令和 6 年 6 月 2 7 日 (木)
第 3 回松本市都市計画審議会都市計画道路見直し部会

240227_第 2 回都市計画道路見直し部会での意見及び対応

必要性の評価結果（案）（第2回部会からの修正点：新旧対照）

松本都市計画道路の見直し必要性の評価結果 （案）

1 - 4 . 市街地形成機能
(1) 開発計画支援機能

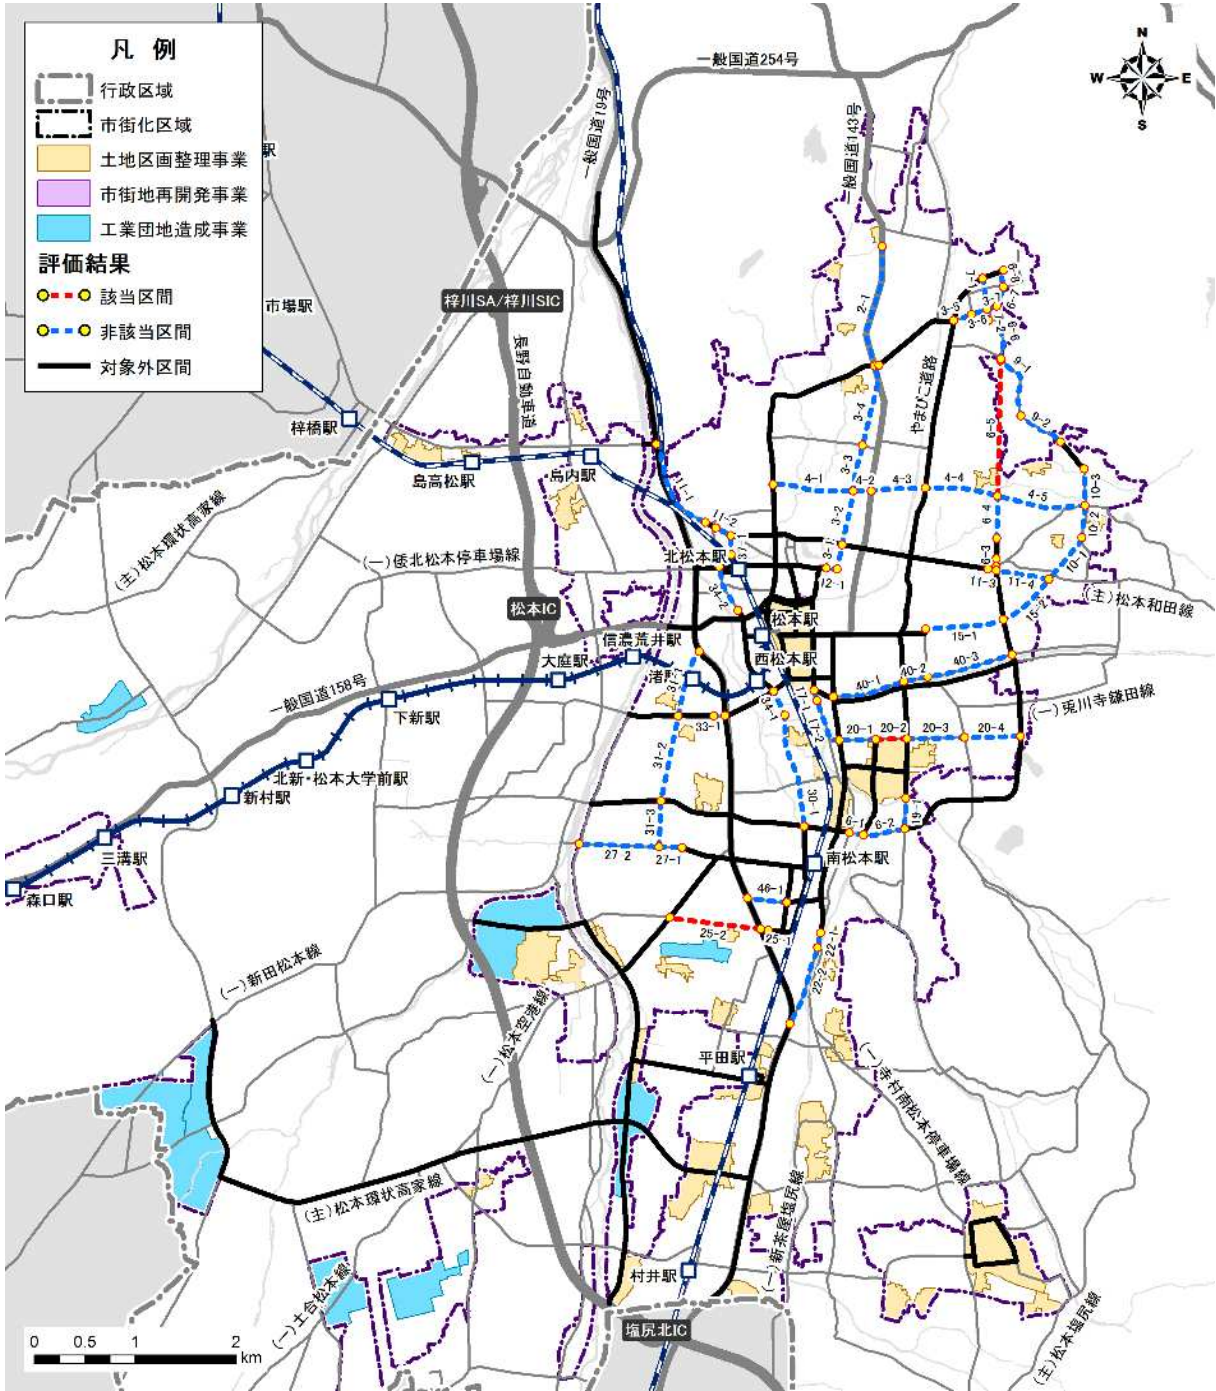
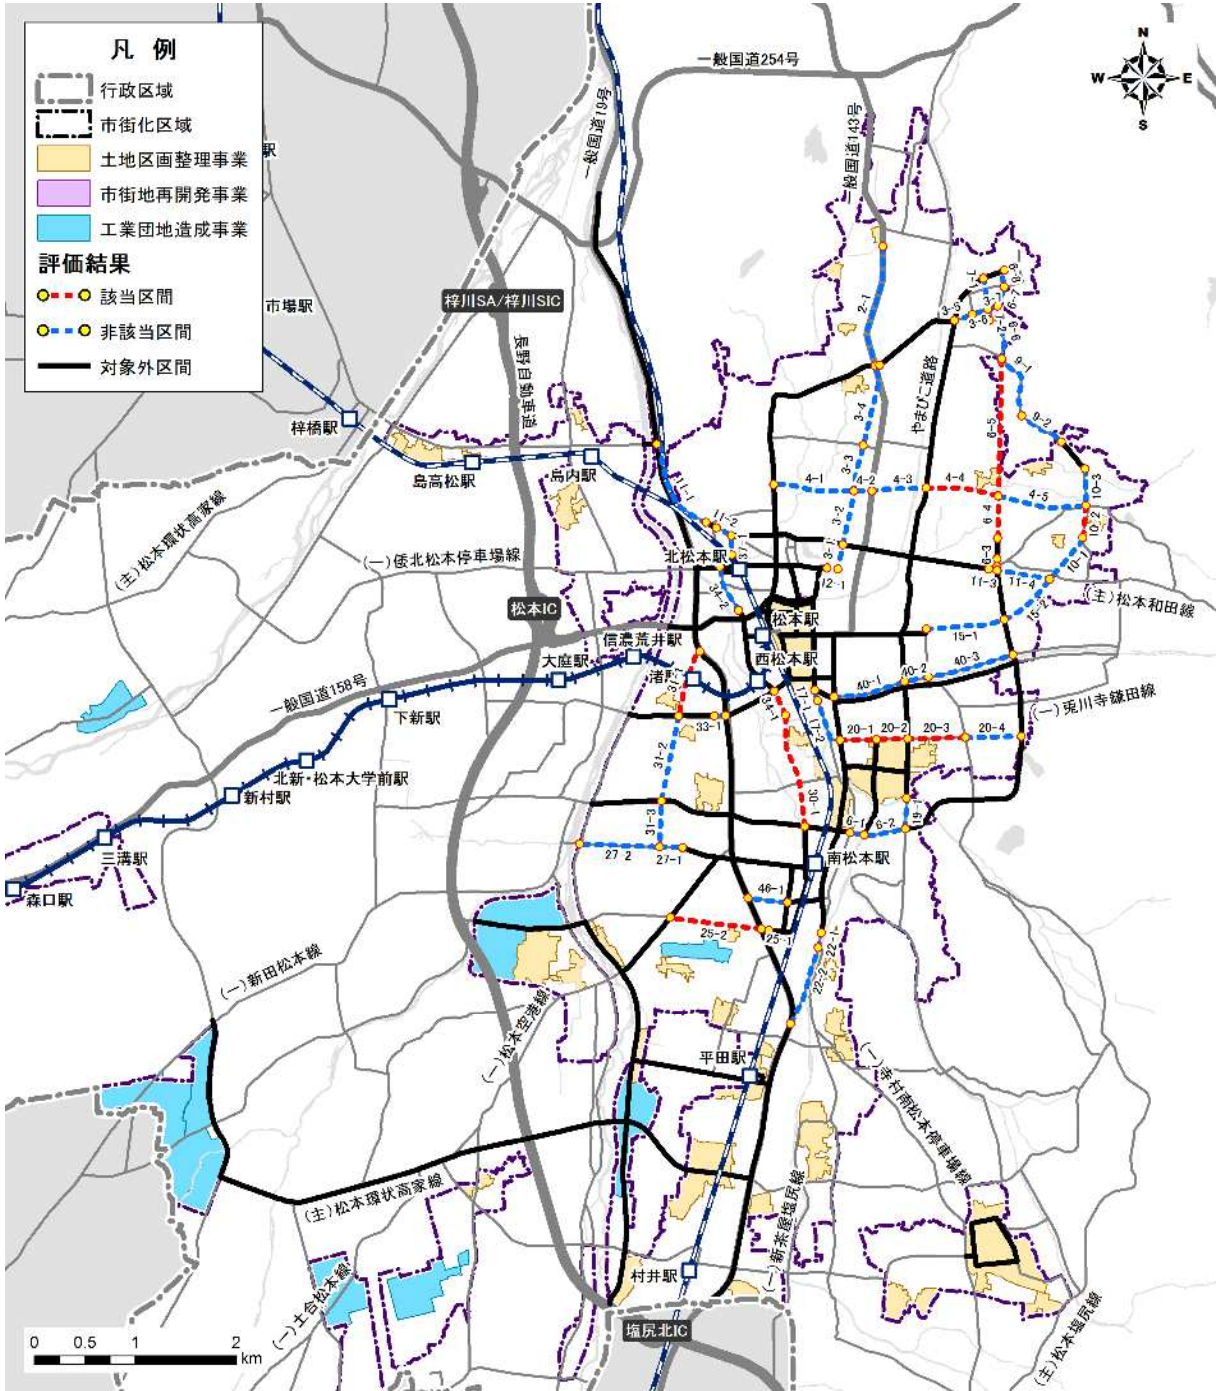
No	意見	回答	対応
1	(轟部会長) P30,31開発計画支援機能について、区間20-3と31-1が土地区画整理事業地と接しているように見えるが、該当にならないか。 この指標の該当の判断は、過半か。	この指標は、過半ではなく土地 区画整理事業地内か、アクセス 道路を該当としています。 指摘の区間は、改めて確認し、 必要によって修正します。	【評価の考え方】 4-4,6-4,20-1,20-3,31-1を該当と して修正

▼修正前	▼修正後
・該当区間数：3 区間	・該当区間数：1 1 区間
○面的整備事業地区内、工業団地内の道路及びそのアクセス道路を対象とする。	○面的整備事業地区内、工業団地内の道路及びそのアクセス道路を対象とする。 再精査：4-4、6-4、10-2、20-1、20-3、30-1、31-1、34-1 を追加

(2) 産業支援機能

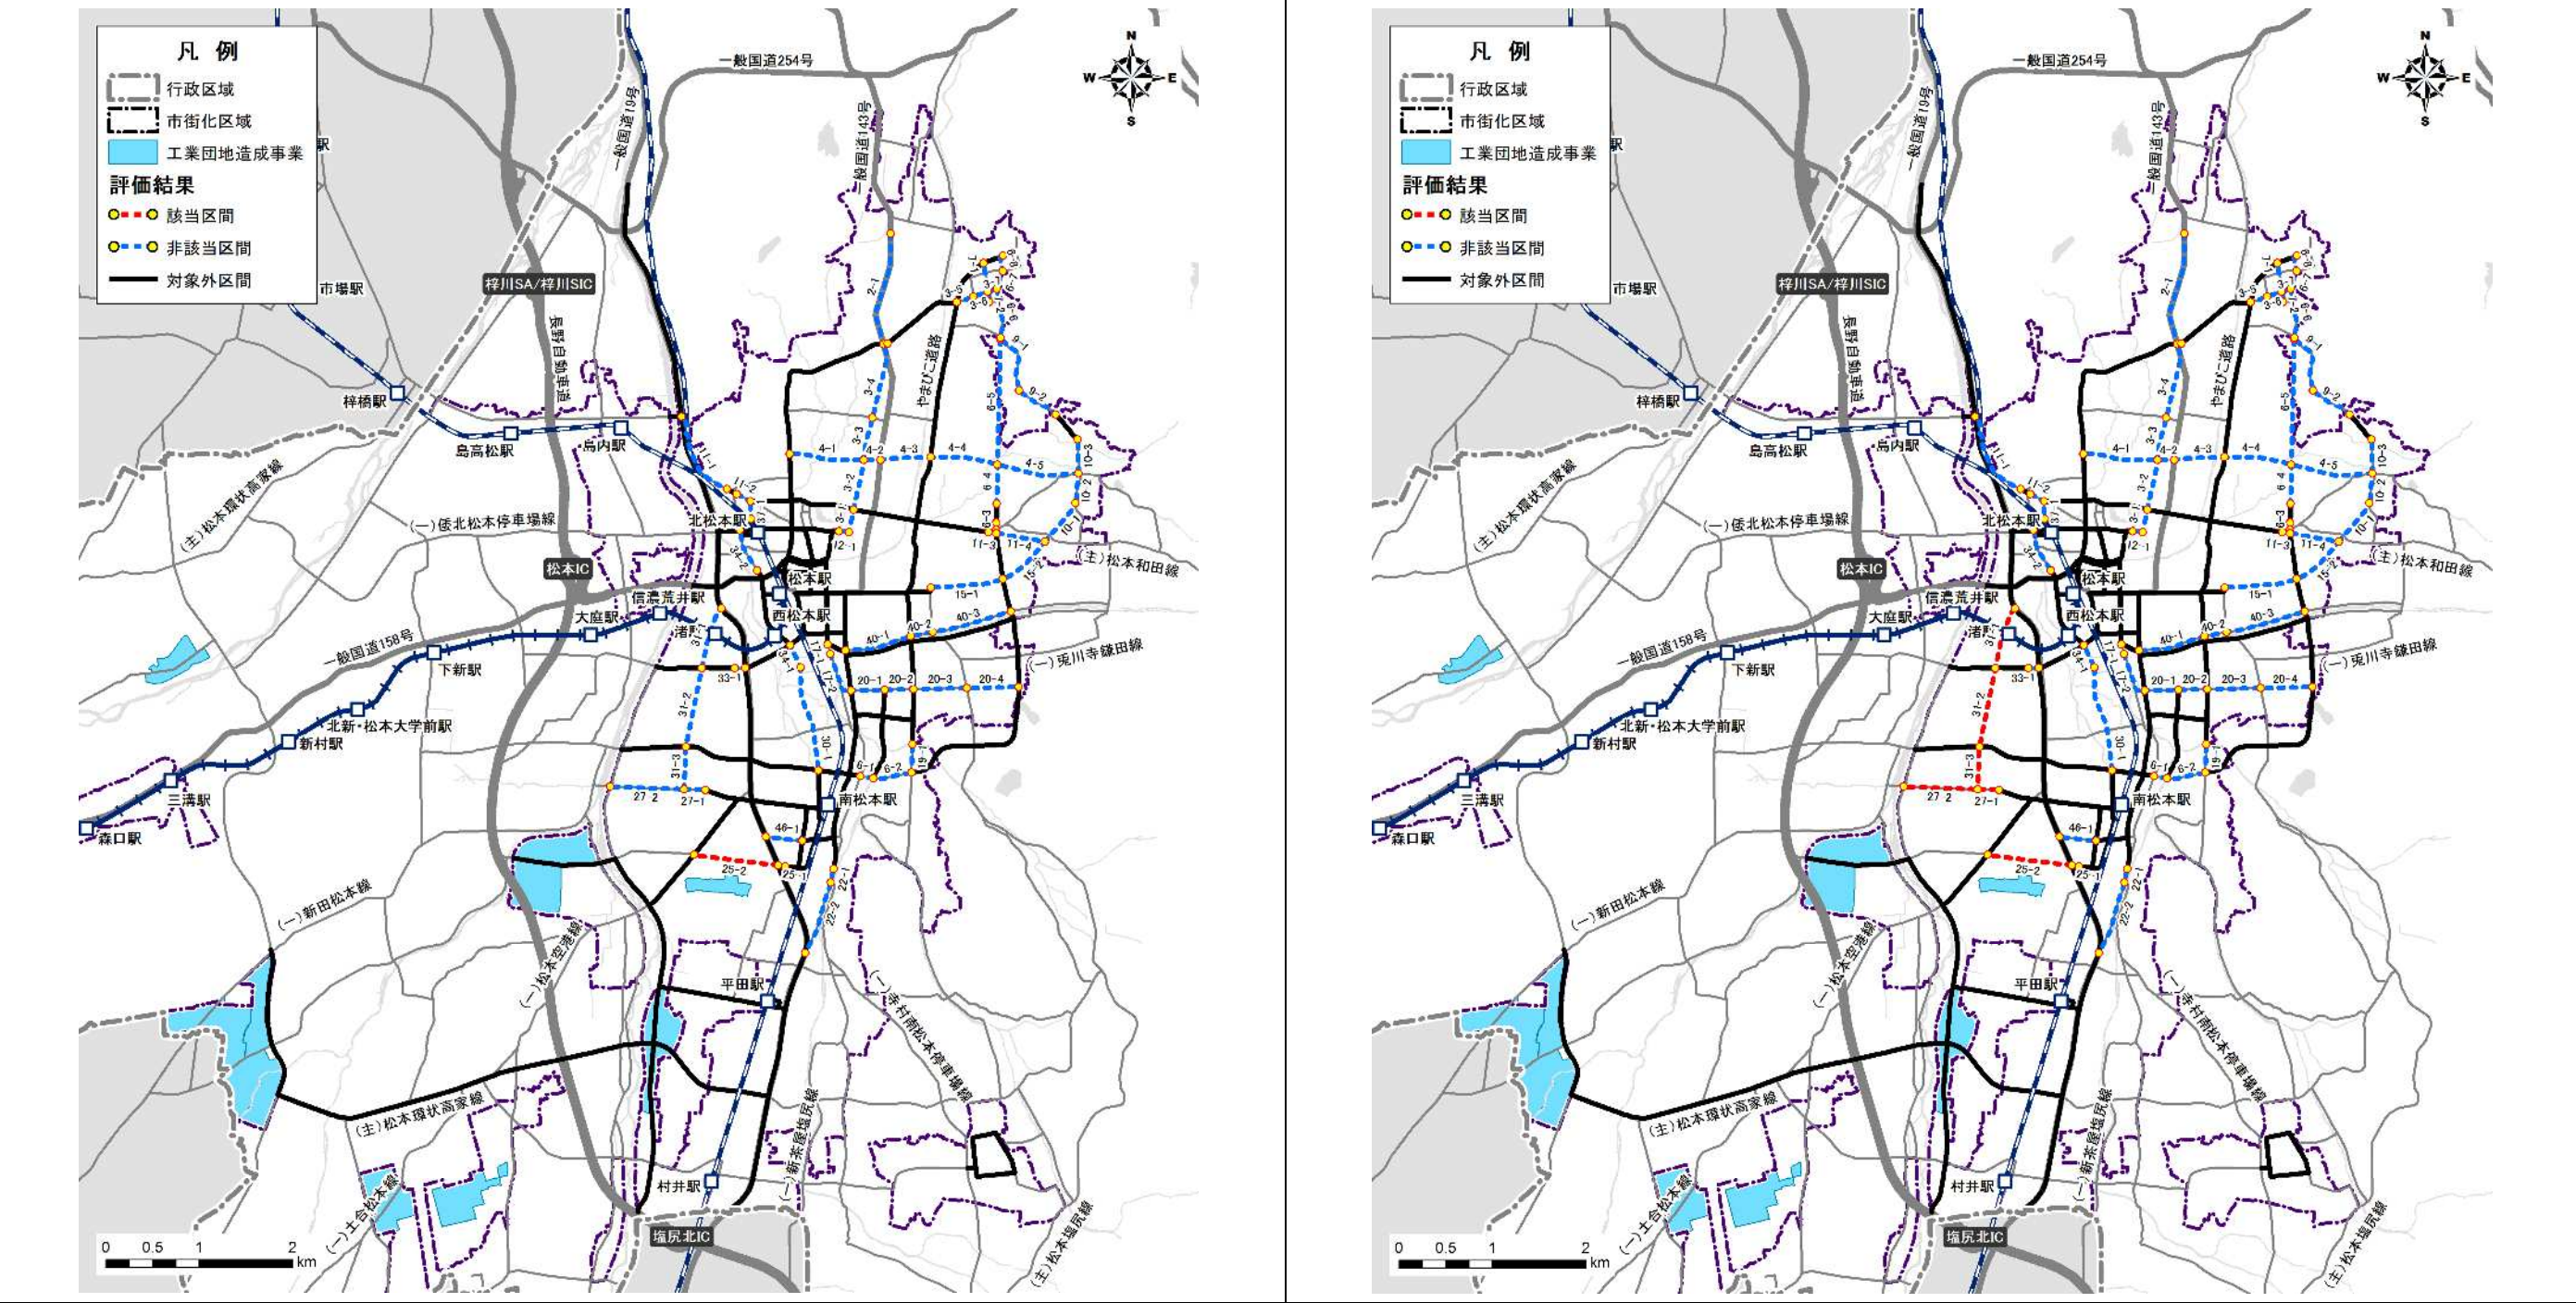
No	意見	回答	対応
4	(轟部会長) 現状、工業団地の造成は完了していて、ほぼ不足がないという認識でよいのか。 運搬車両による周辺道路の混雑があれば整備が必要となるが、そういった課題はあるか。	すでに工業団地の整備は完了しており、直ちに拡大する考えはありません。 今回の見直し対象路線ではないものの、松本波田道路や新村バイパスといった、工業団地周辺の道路整備が進められる見込みです。	【評価の考え方】 31-1, 31-2, 31-3, 27-1, 27-2を該当に加える。 【理由】 既存工業団地から国道19号、松本IC方面へアクセスする上記区間を加えるもの
5	(村石委員) 該当が1区間のみであっても、工業団地へのアクセスという非常に重要な役割を担っていることから、評価すべきと考える。	意見を踏まえ検討します。	
6	(町田委員) 交通量等で工業団地アクセスのルートを設定して、該当区間を選定してはどうか。 31-3や27-2などは、整備されれば、通る場合もあると考える。		
7	(事務局) P42, 43歩行者等の安全性確保機能について、鉄道駅から800m圏内で評価したところ、ほぼすべての55区間が該当する。 他計画との整合や評価にメリハリをつける意味で、500mで再評価し、修正案としたい。	-	【評価の考え方】 500mで再評価する。
8	(事務局) P48, 49観光施設へのアクセス機能について、評価対象施設の選定に偏りがあったと感じる。 観光部局と調整のうえ、再検討し、修正案としたい。	-	【評価の考え方】 対象とする観光施設を精査

▼修正前	▼修正後
・該当区間数：1 区間	・該当区間数：6 区間
○既存の工業団地に接続する区間を対象とする。	○「既存の工業団地に接続する区間」+ 「松本 IC 及び国道 1 9 号から工業団地へのアクセス路として想定される区間 (27-1、27-2、31-1、31-2、31-3) 」を対象とする。

(1) 自転車の安全性確保機能

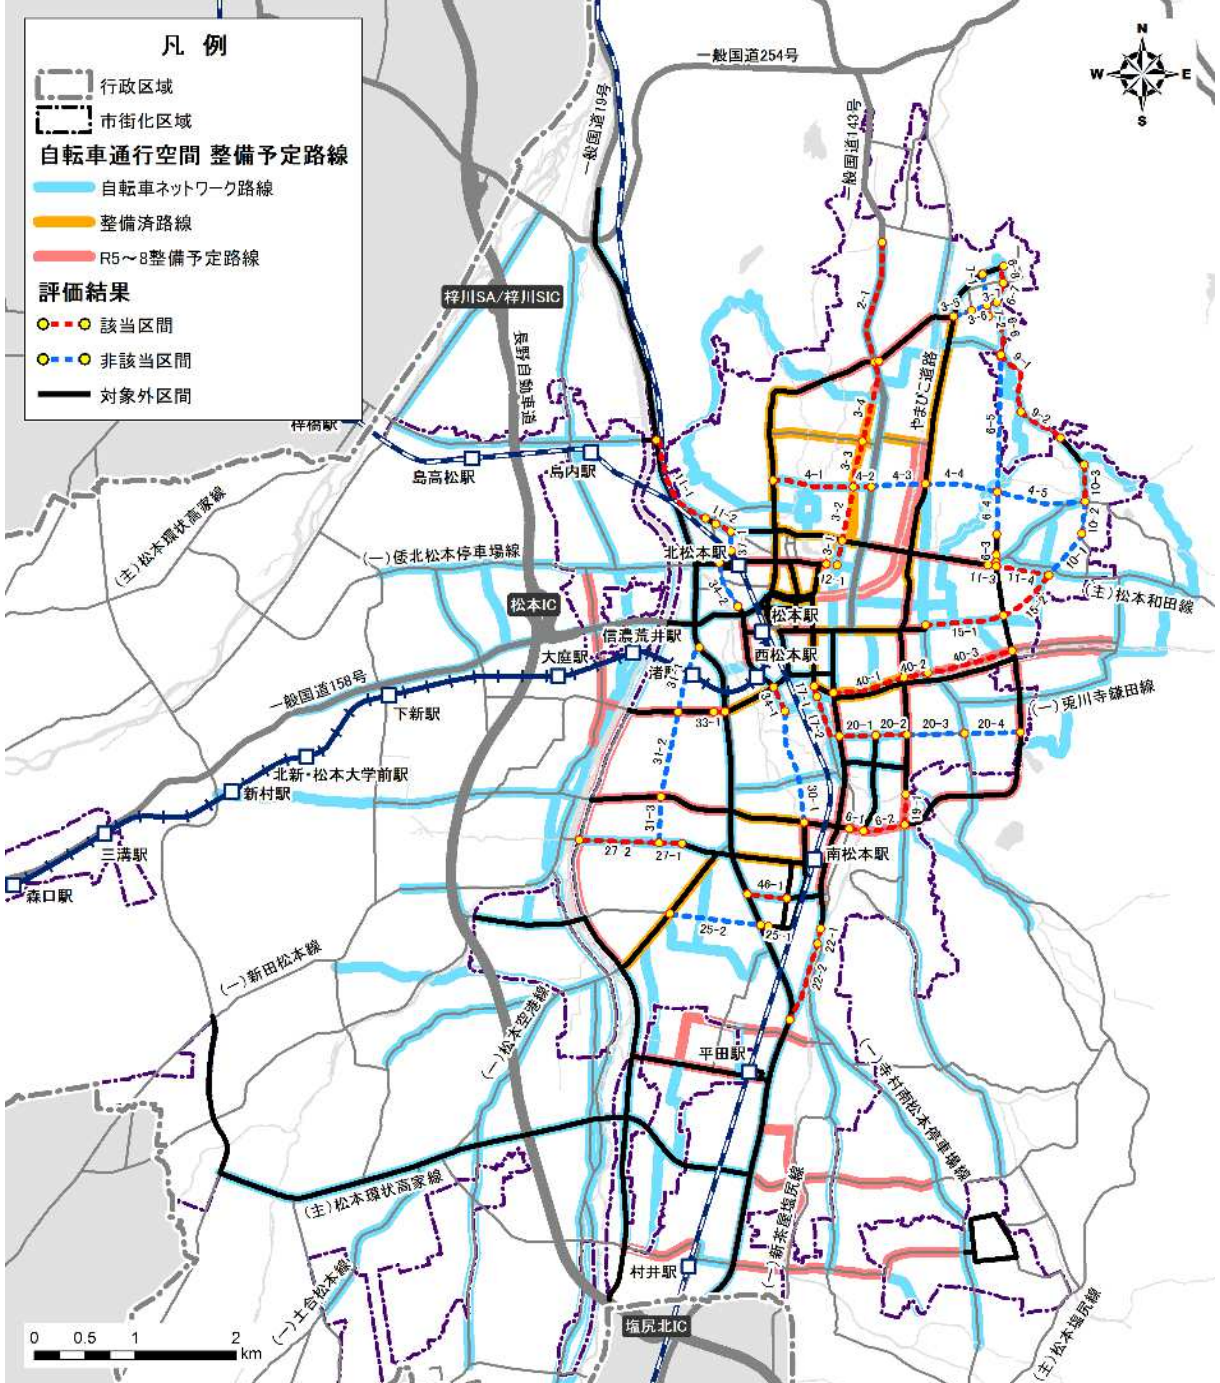
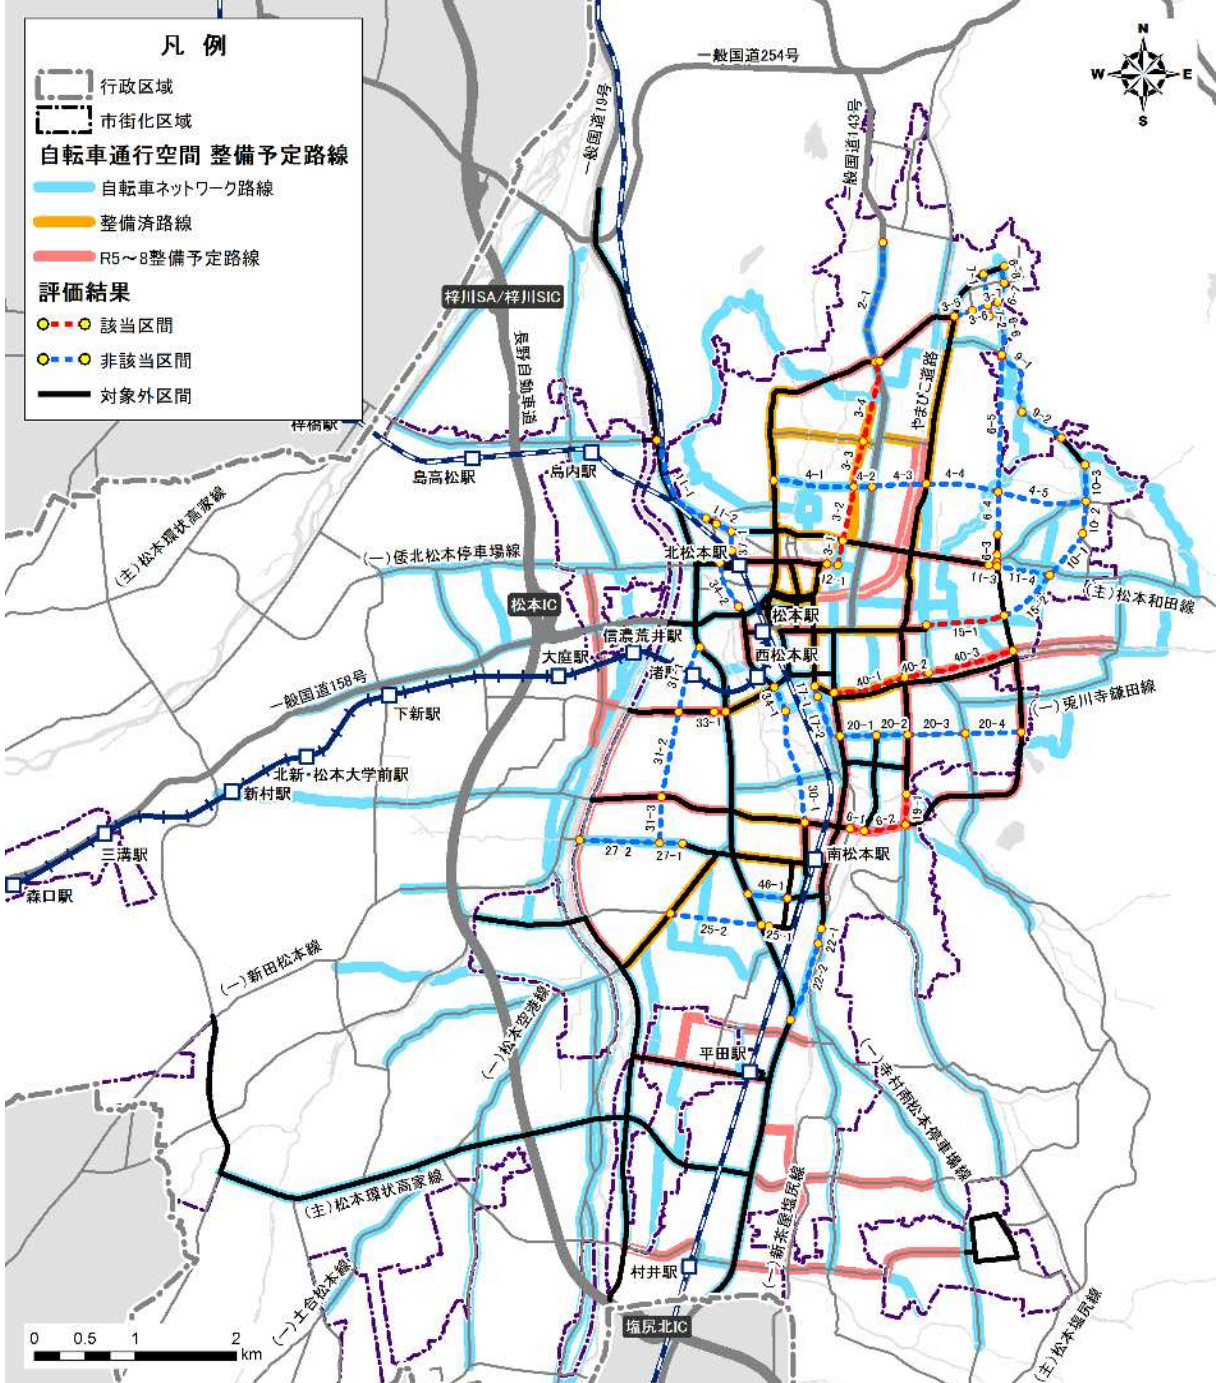
No	意見	回答	対応
1	(事務局) P40,41自転車の安全性確保機能について、既設の道 路に対して自転車ネットワークを設定しており、将 来的な都市計画道路の整備が反映されない。 自転車は、道路整備されればネットワーク路線にな り得ると考えられるため、評価が難しく、ご意見を いただきたい。	-	【評価の考え方】 ・自転車ネットワーク路線のう ち、優先整備路線及び松本駅から 自転車利用の多い高校までの区間 を該当として評価 【理由】 ・優先整備路線は、事故発生割合 が高い、交通結節点との接続など の観点で定められたもの ・自転車通行空間整備事業にて優 先整備を進めるものの、矢羽根設 置等の車道混在方式がメインとな るため、都市計画道路としての改 良が必要となる。
2	(村石委員) 令和3年自転車活用推進計画の自転車ネットワーク は、つなぎたいポイントがあって作られたと考える。 道路を整備すれば自転車が走るというのは当然の話 であって、その意志を確認して評価することが必要 とを感じる。	自転車の担当部署と調整のう え、検討します。	
3	(事務局) P32,33産業支援機能について、現時点の評価では、 該当が1区間のみとなっている。 工業団地の立地と、今回の評価対象路線の位置関係 がかけ離れており、評価が難しく、指標をなくすこ とを含めて検討中 ご意見をいただきたい。	-	-

▼修正前	▼修正後
・該当区間数：37区間	・該当区間数：12区間
○自転車ネットワーク路線に該当する区間全てを対象とする。	○自転車ネットワーク路線のうち、「R5～8年整備予定路線」+「松本駅から自転車利用の多い高校までの区間」を対象とする。
